敦賀発電所 1 号炉
使用済燃料の冷却に係る
性能維持施設の変更について

2020 年 10 月 21 日
日本原子力発電株式会社

図1 変更後における使用済燃料冷却に係る性能維持施設範囲

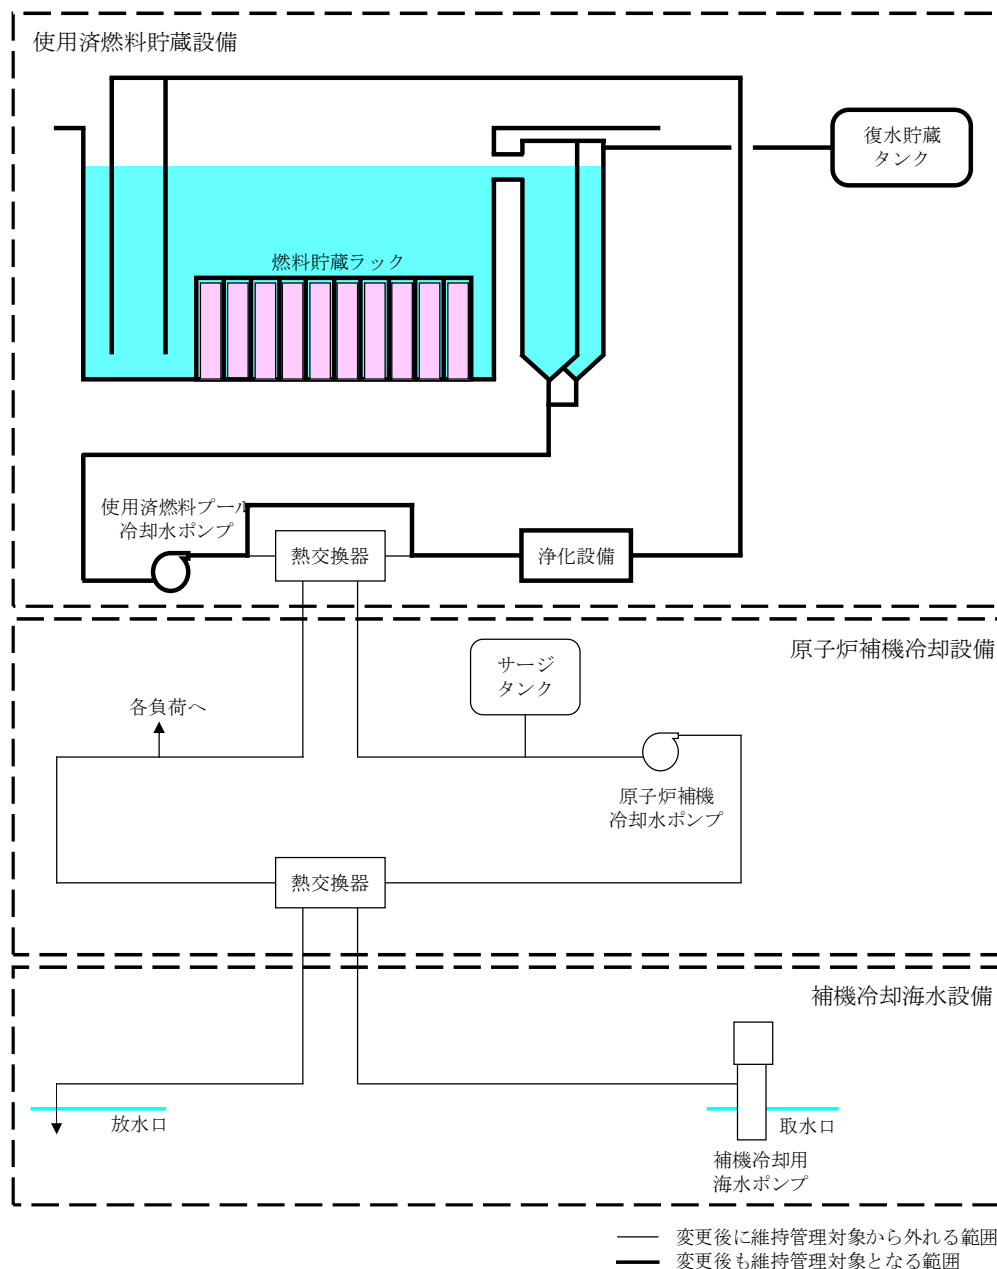
ったため、使用済燃料貯蔵設備の「冷却・浄化機能」を「浄化機能」のみへ変更する。

その後、使用済燃料の崩壊熱の減少により自然放熱での冷却が可能となったことから、商用電源喪失時にディーゼル発電機による電源供給機能は不要となる。

その後、使用済燃料の崩壊熱の減少により自然放熱での冷却が可能となったことから、本要求事項に基づく原子炉補機冷却系の維持は不要となる。

以上の整理に基づき、変更後の性能維持施設の範囲については、図1のとおりである。
